**Avis de la Mission régionale d'autorité environnementale
de la région Nouvelle-Aquitaine sur
le projet de construction de serres agricoles avec toiture couverte
de panneaux photovoltaïques à Saint-Étienne de Fougères (47)**

n°MRAe 2021APNA42

dossier P- 2021-10624

Analyse des perceptions lointaines (extrait de l'étude d'impact p 112)

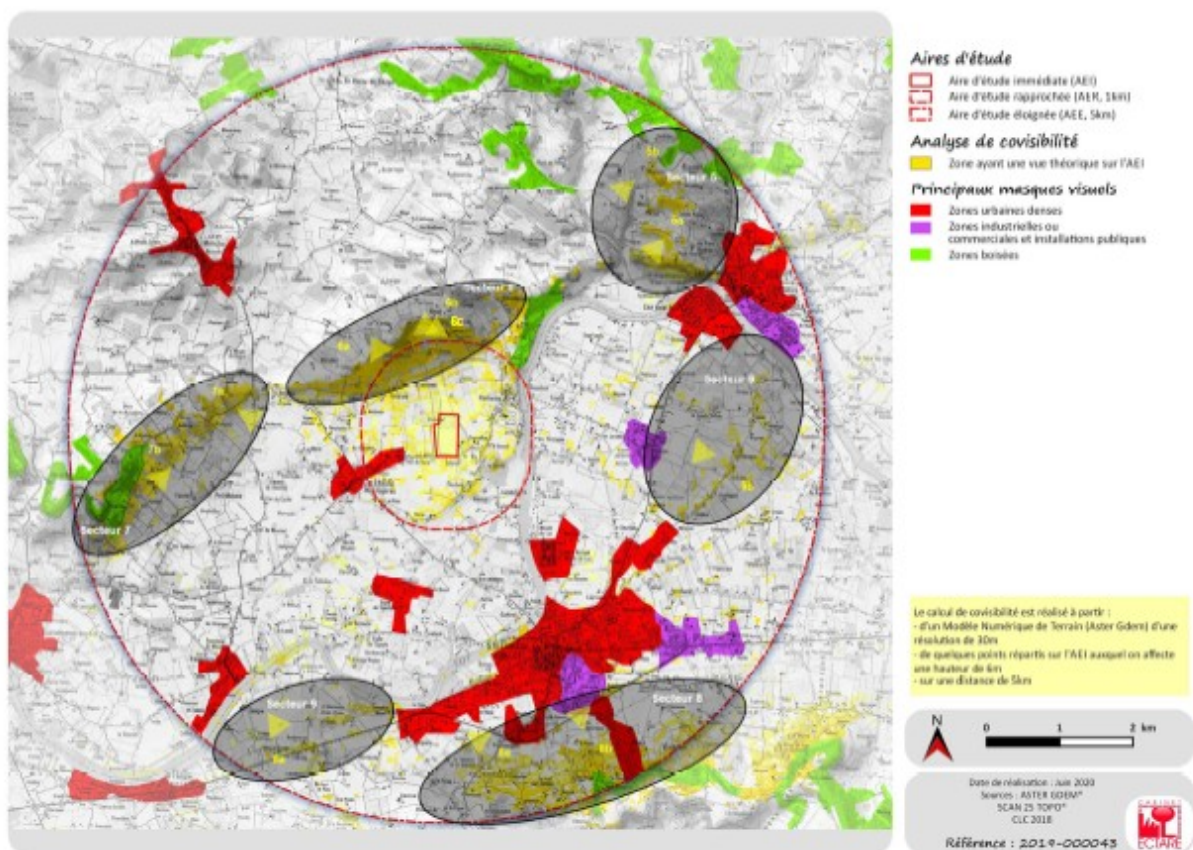
Le dossier identifie des vues possibles depuis les habitations situées aux abords immédiats du site d'étude et des covisibilités potentielles depuis les coteaux au nord et depuis les monuments historiques de Sainte-Livrade (église notamment).

La MRAe note la volonté du pétitionnaire d'intégrer au mieux le projet de serres agricoles. De par son volume (hauteur du faîtage à 6 mètres) et la surface des serres, **les impacts résiduels paraissent toutefois sous estimés. La MRAe recommande que les impacts liés au paysage soient réévalués compte tenu de la proximité d'habitations et de la covisibilité avec des monuments protégés et de la nature des mesures envisagées.**
